### **SPRAWOZDANIA z działalności komisji powołanej przez Głównego Inspektora Nadzoru Budowlanego**

**w sprawie ustalenia przyczyn i okoliczności  
katastrofy budowlanej w dniu 28 stycznia 2006 r.  
pawilonu wystawienniczego przy ul. Bytkowskiej 1 na  
terenie Międzynarodowych Targów w Katowicach”**

**- WARSZAWA maj 2006 r. -**

Rys. 3. Układ podciągów konstrukcji dachu hali  
(podciągi główne – kolor czerwony, podciągi podłużne – kolor zielony)

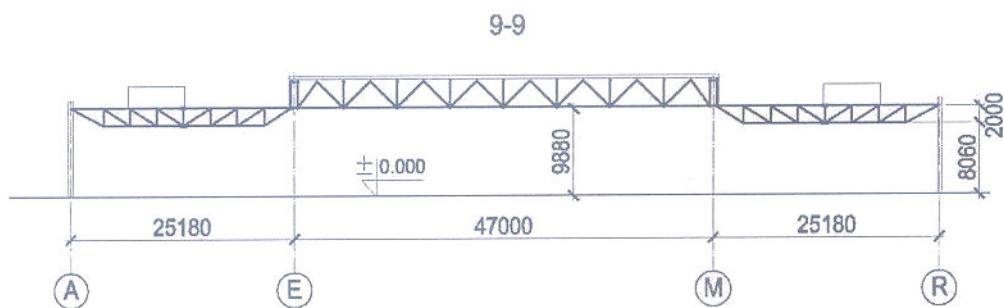
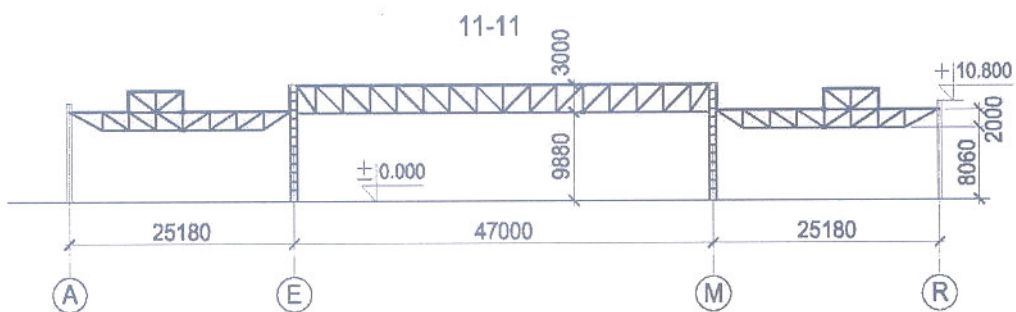
W konstrukcji dachu hali nie przewidziano stężeń połączeniowych zakładając, że stateczność pasów górnych elementów nośnych zapewni blacha fałdowa. Zgodnie z normą wymagane jest wykonanie obwodowych stężeń połączeniowych, a także pionowego stężenia w każdym polu. Stężenia dachowe hali powinny być także zastosowane w nawach bocznych [PŚI.].

Z uwagi na różne rozpiętości wiązarów i płatwi podciągi niezależnie od ich zginania były także skręcane, co spowodowało dodatkowe ich wyężenie, niezależnie wywołując reakcje poziome na słupach. W dachu hali brak było stężeń międzydźwigarowych, których głównym zadaniem jest zabezpieczenie dźwigarów przed skręceniem. W przedmiotowej hali zgodnie z normą, należało zastosować dwa międzywiązarowe kratowe pionowe podciągi stężające.

Z niewiadomych powodów krzyżulce w podciągach o rozpiętości 30,75 m zaprojektowano z rur kwadratowych 50 x 50 x 3 mm, gdy tymczasem dla podciągów o mniejszej rozpiętości 24,375 mm przyjęto krzyżulce z rur 100 x 100 x 4 mm.

Według projektu pierwotnego montażowe nakładki łączące **pas** podciągów głównych miały [PŚI.] przekrój brutto wynoszący 38,5% przekroju łączonych ceowników (netto 24,4%) przy 96% wykorzystaniu nośności tych ceowników przy obciążeniu obliczeniowym normowym. Tak więc, pierwotna nośność styków tych dźwigarów była **czterokrotnie zaniżona**.

Podobnie zaprojektowane zostały **styki montażowe podciągów** w niższej części hali (osie E i M), w których nakładki łączące miały w projekcie pierwotnym, w stosunku do przekroju ceowników pasa, przekrój 32% netto ( 53% brutto). Było to **trzykrotne zaniżenie** nośności. W **wyższej części** tych samych podciągów nośność obliczeniowa nakładek netto wynosiła 50,7% nośności pasów, a więc **dwukrotnie za mało**.

Rys. 6. Przekroje podłużne hali

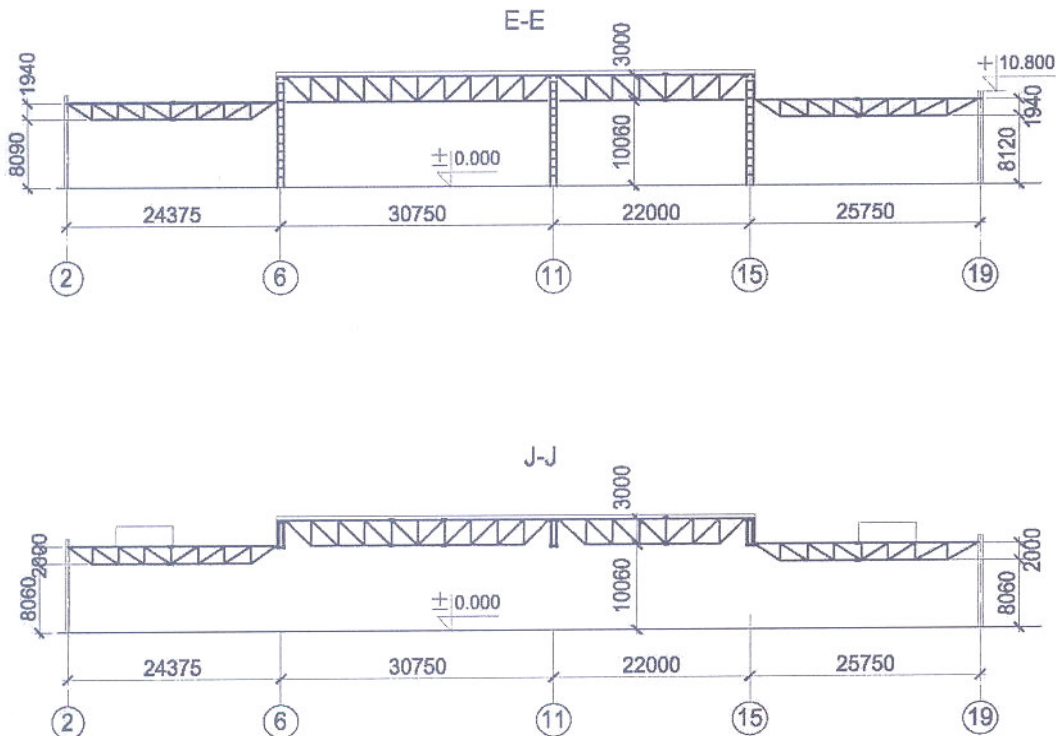
Zaprojektowane słupy nie były przystosowane do przyjmowania obciążeń poziomych (brak skratowań). Ze względu na skręcanie podciągów pojedyncze gałęzie słupów były zginane w kierunku podciagu [PW.r.]. Nośność pojedynczej gałęzi była za mała dla przeniesienia tych obciążeń. Brak też było wspólnej głowicy dla 4 gałęzi słupa zapewniającej współpracę tych gałęzi.
